改善箇所説明図

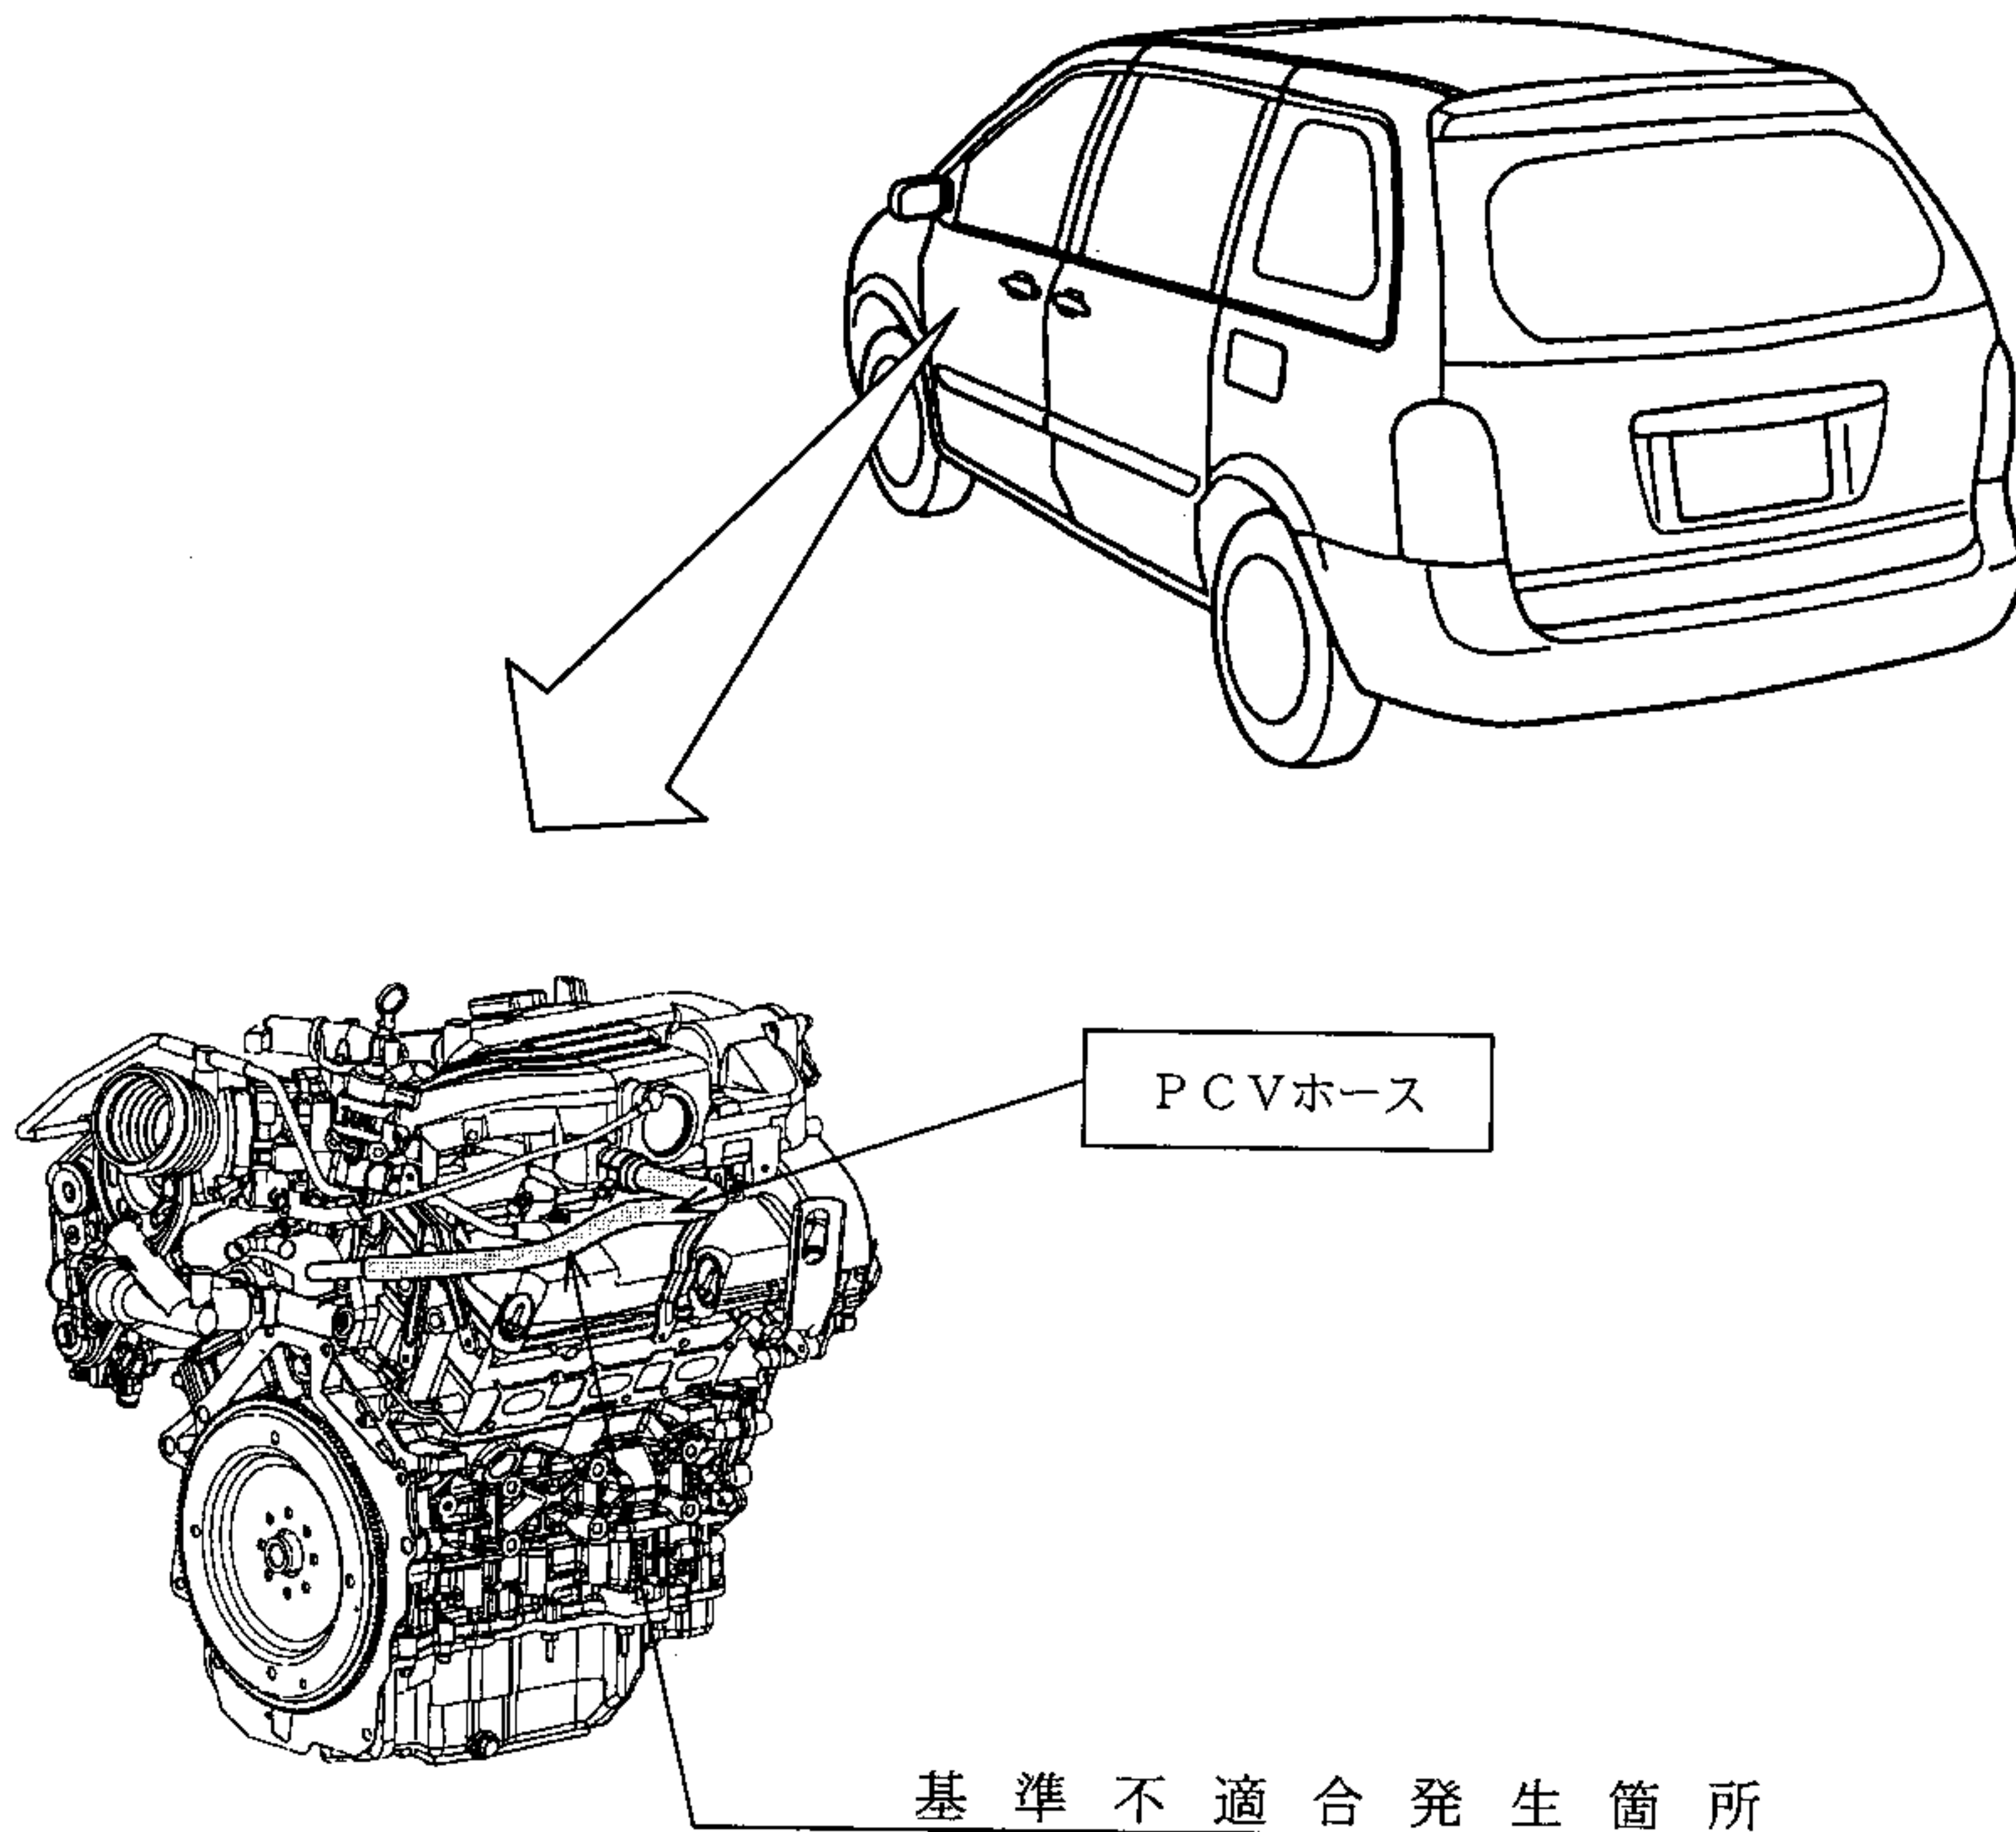
ブローバイガスを吸気管に導くPCVホースの形状が不適切なため、エンジンの負圧変動により当該ホースが伸縮する。そのため、そのまま使用を続けると、ブローバイガスまたはオゾンの影響で発生する微細な亀裂が進行し、当該ホースが破損するおそれがある。

全車両、PCVホースを対策品と交換する。

識別：ベンチレーション・ホースに黄色ペイントを塗布する。
